## 改善箇所説明図

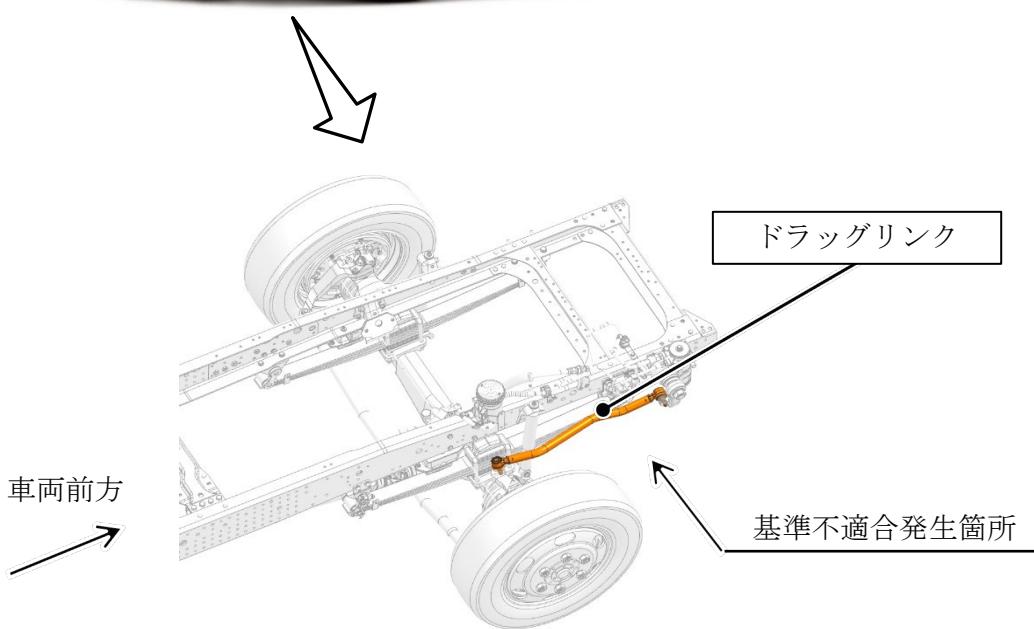
ドラッグリンクにおいて、製造工程での作業指示が不適切なため、フロント側を示すラベルをリヤ側に貼付けたものがある。そのため、ドラッグリンクを車両へ前後逆に組付けことにより、タイヤとの隙間が小さくなり、タイヤチェーン装着時にドラッグリンクとタイヤチェーンが接触するおそれがある。

改善の内容:  
全車両、ドラッグリンクを良品に交換する。

識別：助手席側ドア開口部のドアストライカ左上に、識別シール（金色）を貼付する。
